関西電力株式会社大飯発電所3号機加圧器スプレイライン配管における亀裂の調査を踏まえた対策について（追加報告）

令和3年4月21日
原子力規制庁

資料1

関西電力株式会社大飯発電所3号機加圧器スプレイライン配管における亀裂の調査を踏まえた対策について

破面内表面の観察結果
(亀裂最深部の表層近傍)

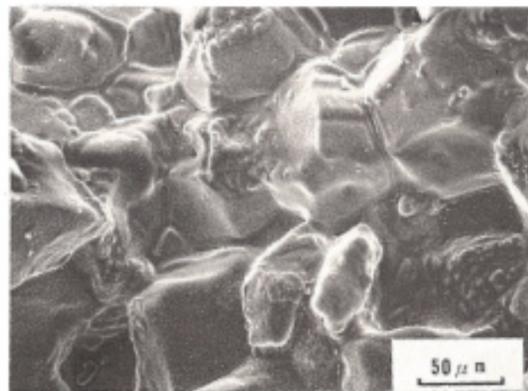
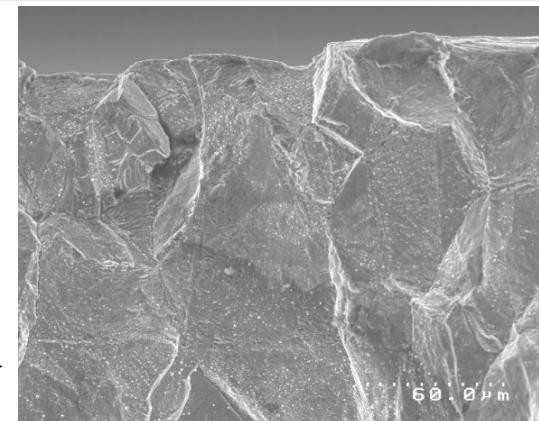
Ø 破面では明確な溶接欠陥の痕跡は認められなかった。しかし、特異な硬化が生じているため、溶接により微小な割れが発生していた可能性は否定できない。
